Stavba: **OPRAVA OBJEKTU NÁDRAŽNÍ 4**

Objekt: **Změnové listy**

Změnový list č. 71

Předmět díla:	<b>Oprava objektu Nádražní 4, Brno</b>		
Objekt:	Nádražní 4, Brno		
Objednatel:	Statutární město Brno, městská část Brno-střed, Dominikánská 2, 601 69 Brno		
Zhotovitel:	STRABAG a.s., Kačírkova 982/4, Jinonice, 158 00 Praha 5, IČ: 60838744		
TDI:	MENHIR projekt s.r.o., Horní 32, Brno		
Projektant:	Ing. arch. Michal Kristen		
<p>Popis změny:</p> <p>Na základě žádosti objednatele bude provedena dodávka a montáž keramického obkladu v místnosti S1.09 – 1.PP (místnost pro popelnice), a to z hygienických důvodů.</p>			
údaje o změně	Změnu vyvolal:	objednatel	
	Jedná se o změnu:	zúžení předmětu díla, kterou se snižuje cena díla	
	(zaškrtnout)	úprava předmětu díla s vlivem na cenu díla	x
		§ 222 odst. 4 ZZVZ - de minimis	x
	Způsob projekčního řešení změny:		
	(zaškrtnout)	zápis do SD (deníku změn)	x
	dodatek k PD		
	dokumentace skut.provedení	x	
	jiné		
údaje o ceně díla	ocenění změny předložil: Zhotovitel	Cenový nárůst za dodatek č.4 bez DPH

KER. OBKLAD U TOPELNE 1.PP - S1.09

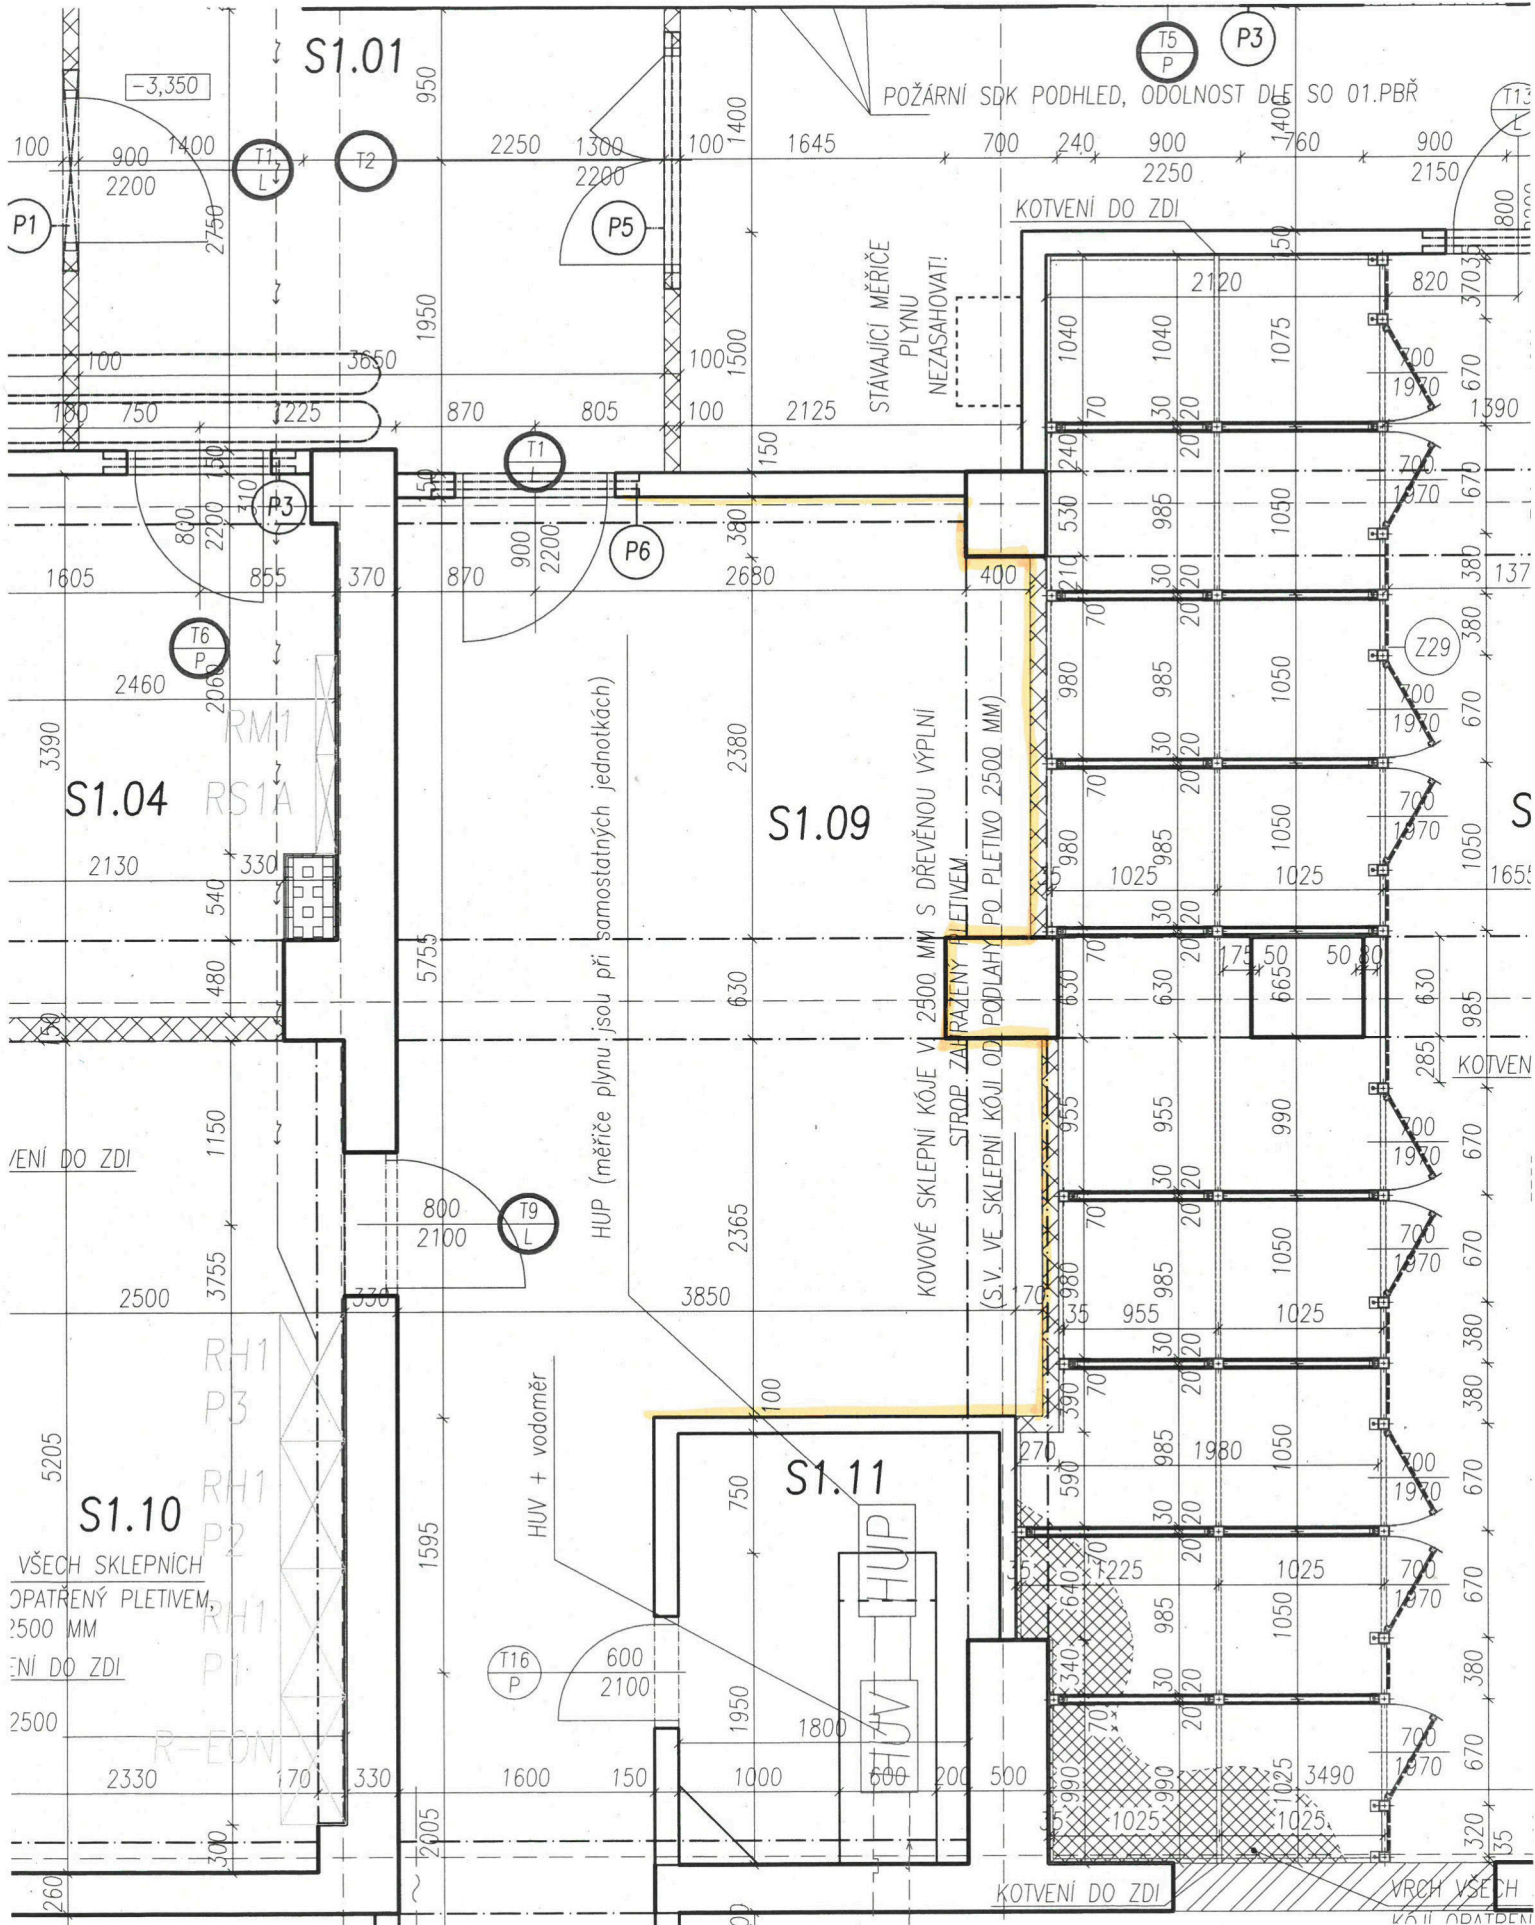
náklady na změnu bez DPH	34 528,16 Kč	0,05%
	Výše DPH sazba: 15%	5 179,22 Kč	
	náklady na změnu vč. DPH	39 707,38 Kč	
	Cena díla bez DPH (dle SOD)	73 585 066,75 Kč	
	Součet přechozích ZL 1-70 (bez DPH)	3 691 575,38 Kč	
	Cena díla dle dodatku č. 4 bez DPH	77 311 170,29 Kč	
	Cena díla dle dodatku č. 4 vč. DPH	88 907 845,83 Kč	
Změny dle § 222 ZZVZ	Měněpráce celkem bez DPH	0,00 Kč	0,00%
	Vícepráce celkem bez DPH	34 528,16 Kč	0,05%
	Hodnota změny celkem za dodatek č. 4	34 528,16 Kč	0,05%
termíny	Termín realizace změny:	06/2022	
	Vliv změny na termín dokončení díla:	ne	
odsouhlasení změny	Změnu odsouhlasil:	datum	podpis
	Zhotovitel (stat.zástupce)		
	Zhotovitel (stavbyvedoucí)		
	TDI:		
	Projektant:		
	Objednatel (stat.zástupce):		
přílohy	Přílohy:		
		Rozpočet ke Změnovému listu č.71 - Obklad u popelnic 1.PP - S1.09 Půdorys místnosti S1.09

Rozpočet: **ZL071**      **Obklad u popelnic S1.09 1.PP**
